改善箇所説明図

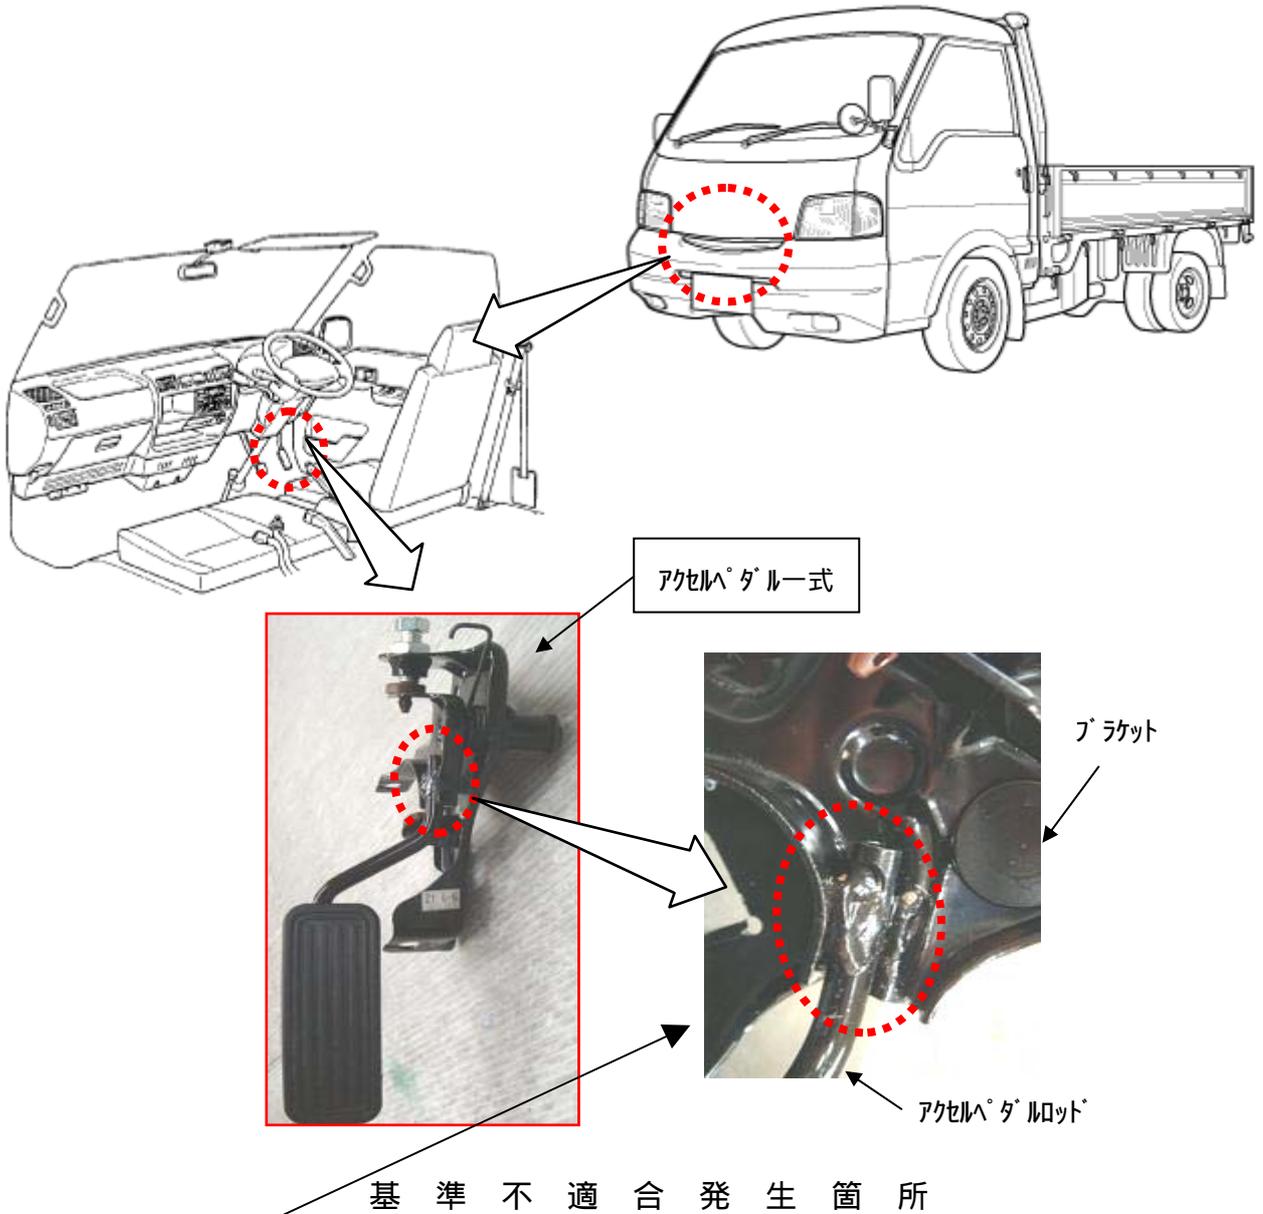
アクセルペダルの製造工程において、アクセルペダルロッドとブラケットとの溶接が不十分なものがある。そのため、そのまま使用を続けると溶接が剥がれてアクセルペダルが外れ、走行できなくなるおそれがある。

改善の内容
全車両、当該アクセルペダルの製造ロット番号を点検し、対象のものはアクセルペダル一式を良品と交換する。

識別：アクセルペダル取付け用ブラケットの製造ロット番号ラベル上部に、白又は黄色ペイント塗布する。
